监 理 通 知 单

工程名称：新余木林森一期厂房 5.9 兆瓦分布式屋顶光伏发电项目 编号：JXM7-005

事由：关于一期逆变器防雷接地事宜

逆变器防雷接地施工

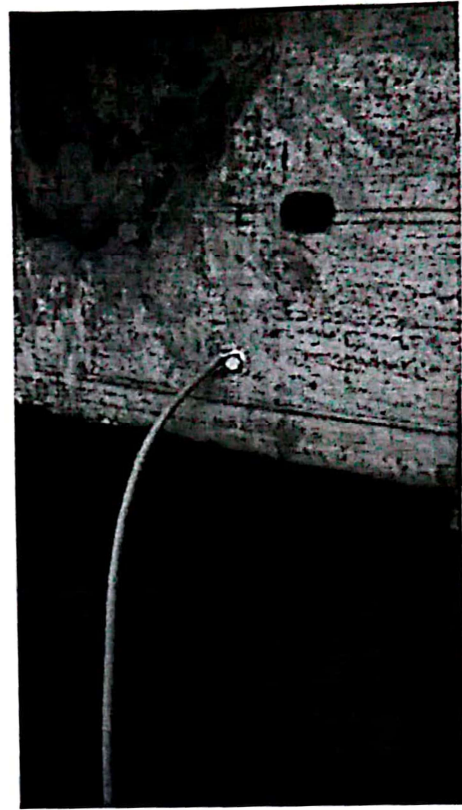
按照设计图纸要求，逆变器、汇流箱防雷接地应采用 16 平方软线与接地网连接，但现场实际采用接地线不符合规格，且接线端未压铸铜鼻子，直接缠绕在螺丝口，与屋梁连接。现场随意施工，针对目前现状，要求你施工项目部应加大现场施工管理力度，落实施工交底工作，严格按照设计图纸要求及规范进行施工。
